URZĄD GMINY KONDRATOWICE

Dotyczy: postępowania o udzielenie zamówienia publicznego w trybie przetargu nieograniczonego na wykonanie zadania pn.: „Budowa przedszkola w miejscowości Kondratowice”

Na podstawie art. 38 ust. 1 i 2 ustawy z dnia 29 stycznia 2004 r. – Prawo zamówień publicznych przekazuję treść zapytań wraz z wyjaśnieniami do postępowania o udzielenie zamówienia publicznego w trybie przetargu nieograniczonego na wykonanie zadania pn.: "Budowa przedszkola w miejscowości Kondratowice"

IZOLACJA PRZECIWWILGOCIOWA FUNDAMENTÓW

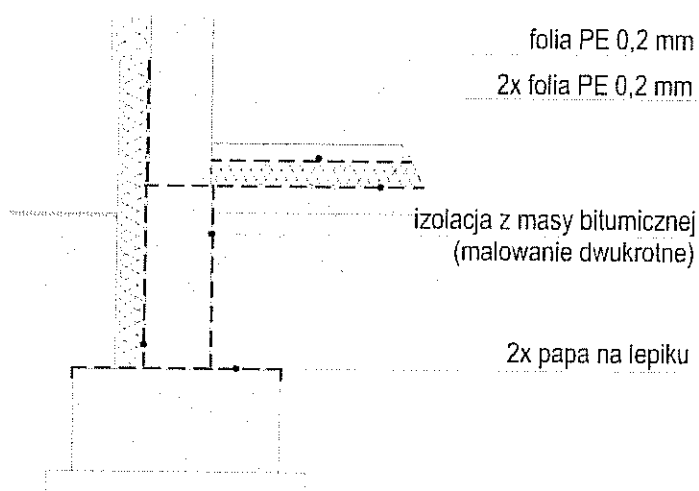
Z jakiego materiału bitumicznego należy wykonać izolację przeciwwilgociową ścian fundamentowych?

Odp. 15 Izolację fundamentów wykonać i wycenić zgodnie z załączonym schematem.
